Eingabe 2. Offenlegung: Vorrangflächen für Windenergieanlagen – Windvorrangfläche 7702 in der Gemeinde Weilrod Gemarkung Hasselbach

Denkmalschutz:

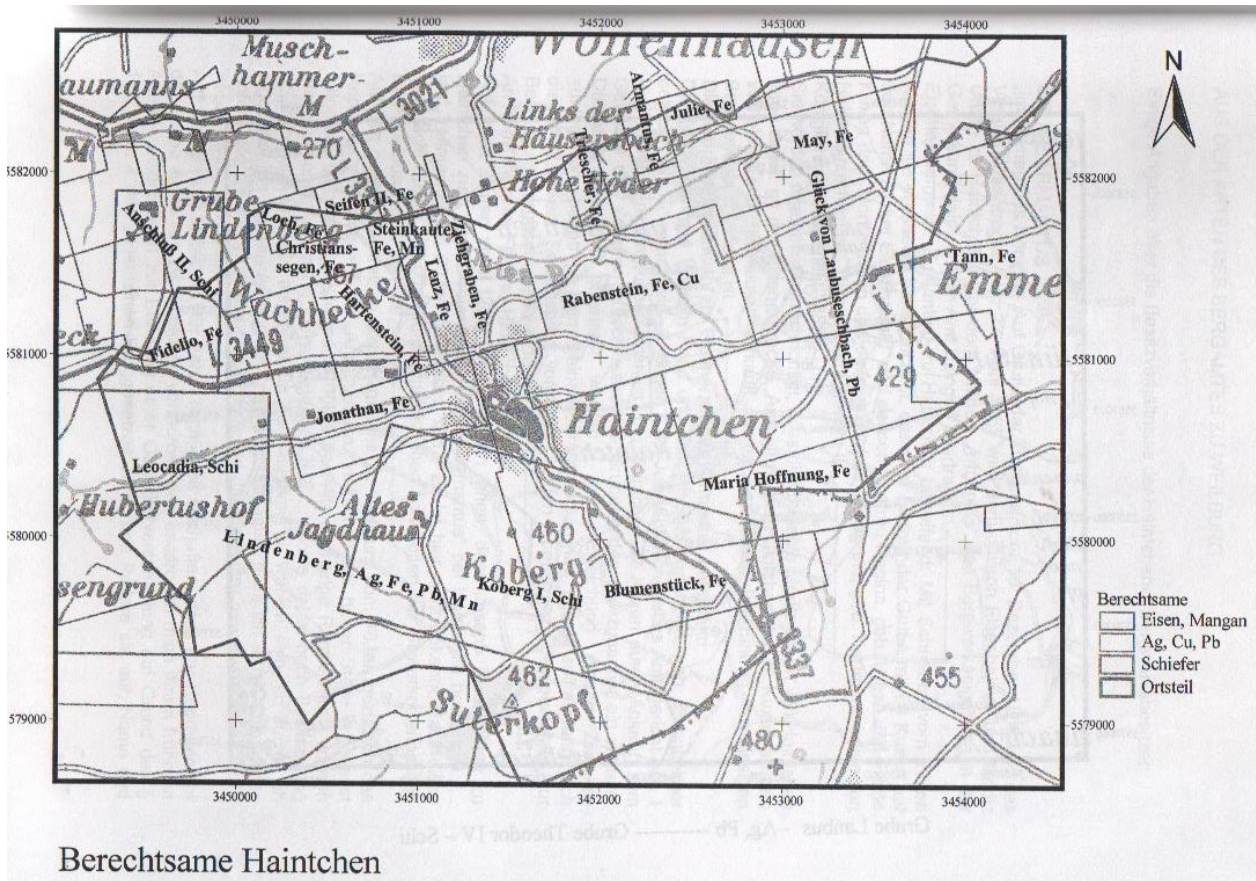
wie das LfDH in seiner Stellungnahme richtig darstellt, soll dem **Grundsatz der Gleichbehandlung** aller Regierungspräsidien gefolgt werden. Dies ist jedoch hier unstrittig nicht geschehen, was den TPEE und den TRPE-Mittelhessen justiziabel anfechtbar macht. In einem Gerichtsurteil von 10.05.2012 hat der HVGH den Regionalplan 2010 für ungültig erklärt, weil er bei der Ausweisung von Vorranggebieten zur Windenergienutzung unter anderem ein gesamträumliches, also flächendeckendes Planungskonzept vermissen lässt. Deshalb muss hier die Bewertung des zu schützenden Denkmals, der St. Nikolauskirche zu Haintchen, in einer gemeinsamen Betrachtung aller unmittelbar angrenzenden Arrondierungsflächen gesamträumlich erfolgen, wie im Anhang dieses Schreibens dargestellt.

Entgegen den Darstellungen in den ausgelegten Unterlagen, sind selbst bei einer unzulässigen Einzelbetrachtung des WVG 7702 in seinen Sichtachsen zum Denkmal eventuelle WKA in der Hauptansicht (Postkartenansicht) erdrückend hochaufragend hinter dem Denkmal zu sehen. In einem Windgutachten, welches der Planungsbehörde (RV Ffm.) vorliegt, ist dort zur Hauptansicht auf das Denkmal ein Fotopunkt FP 2 eingezeichnet. Es ist zu empfehlen, dem CDU-Antrag vom 13.06.2016 zum Thema zu folgen und von solchen Fotopunkten Simulationen (Visualisierungen) vorzulegen, um eine gesamträumliche Bewertung vorzunehmen.
